NUEVA GENERACION

P103-P453 DE DIENTES SERIE 3

Una generación de dientes más resistente al desgaste

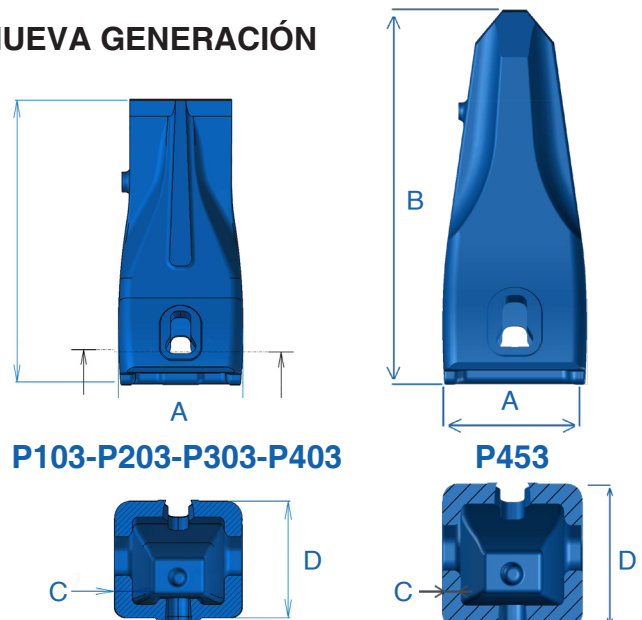
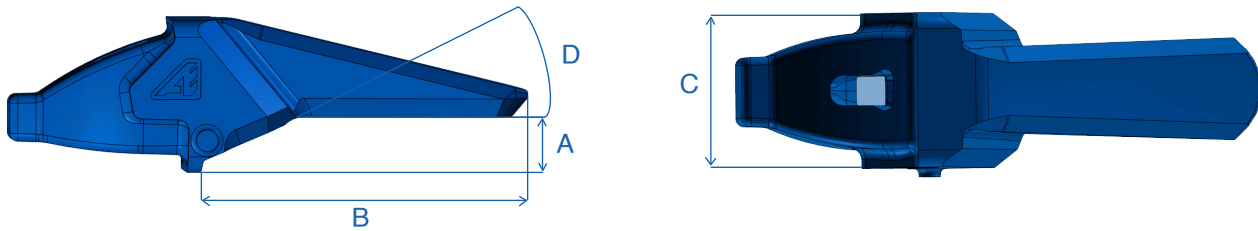
Esta nueva generación de dientes de la serie 3 cuenta con un 30% más de material que los dientes de la serie 1. Es por ello que esto garantiza una vida útil más larga.

30% más de material adicional en comparación con serie 1
puede variar según el modelo

ANTIGUA GENERACIÓN

P101-P201-P301-P401

P451

NUEVA GENERACIÓN

P103-P203-P303-P403

P453

t	Referencia	KG	A mm	B mm	C mm	D mm
Antigua generación	P101	0,43	45	107	5	44
≤ 3	P103	0,60	49	112	7	44
Antigua generación	P201	0,79	56	134	7	52
3 - 10	P203	1,30	60	145	9	53
Antigua generación	P301	1,60	67	161	8	72
10 - 15	P303	2,30	71	187	10	72
Antigua generación	P401	2,85	78	188	10	84
NEW 16 - 19	P403	3,31	82	194	10	84
Antigua generación	P451	2,52	78	198	9	84
16 - 19	P453	3,60	82	213	11	84
